**Avis de la Mission Régionale d'Autorité environnementale
de Bourgogne-Franche-Comté
sur le projet de parc éolien « Vents de Loire »
sur les communes de Saint-Laurent-l'Abbaye et
Saint-Quentin-sur-Nohain (58)**

n°BFC-2020-2606

Localisation des installations du projet (extrait du dossier)

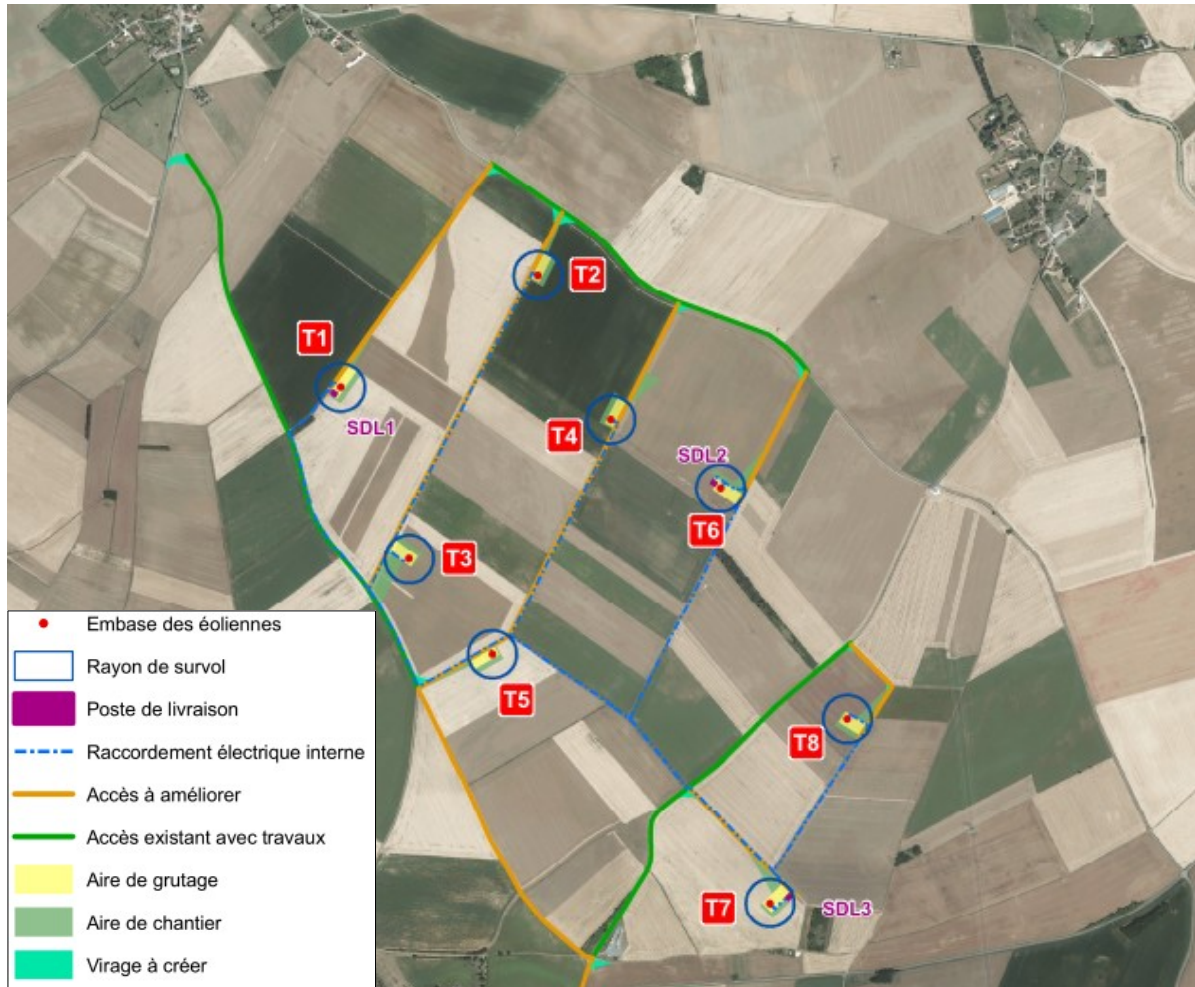
En matière d'accès, 5,56 km de voies existantes seront renforcées et 7300 m² d'aménagements de virages seront réalisés pour accéder notamment aux plateformes de grutage, qui auront une emprise totale d'environ 20 200 m².

Le parc comportera 3 postes de livraison implantés en continuité des aires de grutage de 3 éoliennes. Il y aura environ 5,7 km de câbles à enterrer pour relier les éoliennes entre elles et aux postes de livraison. Le raccordement du parc éolien à un poste source en vue de l'injection de l'électricité produite sur le réseau public n'est pas déterminé, mais une hypothèse de raccordement à celui de Sancerre, à une distance de 14 km à vol d'oiseau, est envisagée. Sa capacité d'accueil est cependant insuffisante à ce jour.
